RESOLUCIÓN No. 3239 DEL 30 DE DICIEMBRE DE 2024, ARMENIA, QUINDÍO

"POR MEDIO DEL CUAL SE NIEGA UN PERMISO DE VERTIMIENTO DE AGUAS RESIDUALES DOMÉSTICAS GENERADAS POR UNA (1) VIVIENDA CAMPESTRE QUE SE PRETENDE CONSTRUIR EN EL PREDIO DENOMINADO 1) LT 22 DE LA PARCELACION EL TERUEL UBICADO EN LA VEREDA HOJAS ANCHAS DEL MUNICIPIO DE CIRCASIA (Q) Y SE ADOPTAN OTRAS DISPOSICIONES"

CONCEPTO TÉCNICO PARA TRAMITE DE PERMISO DE VERTIMIENTO CTPV-363-2024

FECHA:	13 DE DICIEMBRE DE 2024
SOLICITANTE:	PRADERAS DEL TERUEL SAS
EXPEDIENTE N°:	6644-2024

Imagen 2. Capacidad de uso de suelo en la ubicación del vertimiento

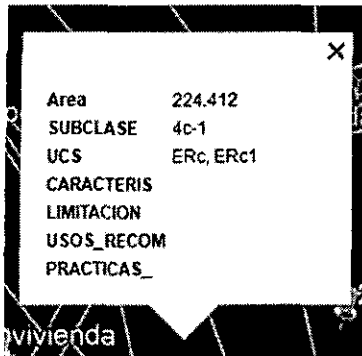
Según lo observado en Google Earth Pro, se evidencia que el punto de descarga se encuentra por fuera de polígonos de Suelos de Protección Rural y de Áreas y Ecosistemas Estratégicos. Además, se evidencia que el punto de descarga, se encuentra sobre suelo con capacidad de uso agrológico 4C-1 (ver Imagen 2).

Imagen 3. Drenajes existentes en el predio

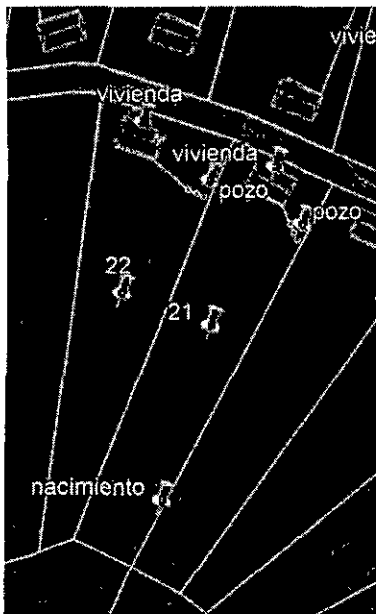
Drenaje 2: *se identifica nacimiento o manantial de agua al interior del predio, con surgencia de agua de manera natural desde el perfil de suelo que fluye a la superficie formando quebrada innominada tributaria de la quebrada La Bella localizado en coordenadas.*

Por lo tanto, de acuerdo con las disposiciones establecidas en el "ARTÍCULO 2.2.1.1.18.2. Protección y conservación de los bosques" del Decreto 1076 de 2015 del Sector Ambiente y Desarrollo Sostenible. Al medir un radio de 100 metros a la redonda a partir del nacimiento identificado, se determina que el área de la disposición final se encuentra por dentro de la zona de conservación establecida.

- Una vez medidos 100 metros a la redonda del nacimiento identificado de acuerdo al "INFORME VISITA TECNICA PREDIO PRADERAS DEL TERUEL", el área de disposición final proyectada para el sistema de tratamiento de aguas residuales domésticas, se ubica dentro de las zonas de protección y conservación de los bosques, de acuerdo a las disposiciones establecidas en el ARTÍCULO 2.2.1.1.18.2 del Decreto 1076 de 2015 del Sector Ambiente y Desarrollo Sostenible.*

Imagen 4. Capacidad de uso de suelo en la ubicación del vertimiento

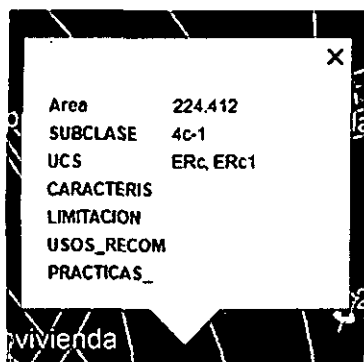
Según lo observado en Google Earth Pro, se evidencia que el punto de descarga se encuentra por fuera de polígonos de Suelos de Protección Rural y de Áreas y Ecosistemas Estratégicos. Además, se evidencia que el punto de descarga, se encuentra sobre suelo con capacidad de uso agrológico 4C-1 (ver Imagen 2).

Imagen 3. Drenajes existentes en el predio

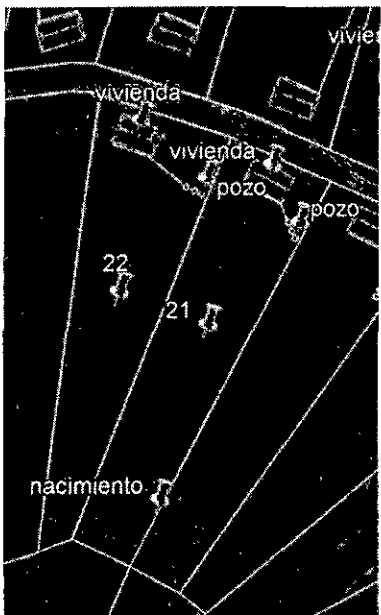
Drenaje 2: se identifica nacimiento o manantial de agua al interior del predio, con surgencia de agua de manera natural desde el perfil de suelo que fluye a la superficie formando quebrada innominada tributaria de la quebrada La Bella localizado en coordenadas.

Por lo tanto, de acuerdo con las disposiciones establecidas en el "ARTÍCULO 2.2.1.1.18.2. Protección y conservación de los bosques" del Decreto 1076 de 2015 del Sector Ambiente y Desarrollo Sostenible. Al medir un radio de 100 metros a la redonda a partir del nacimiento identificado, se

determina que el área de la disposición final se encuentra por dentro de la zona de conservación establecida.

- *Una vez medidos 100 metros a la redonda del nacimiento identificado de acuerdo al "INFORME VISITA TECNICA PREDIO PRADERAS DEL TERUEL", el área de disposición final proyectada para el sistema de tratamiento de aguas residuales domésticas, se ubica dentro de las zonas de protección y conservación de los bosques, de acuerdo a las disposiciones establecidas en el ARTÍCULO 2.2.1.1.18.2 del Decreto 1076 de 2015 del Sector Ambiente y Desarrollo Sostenible.*
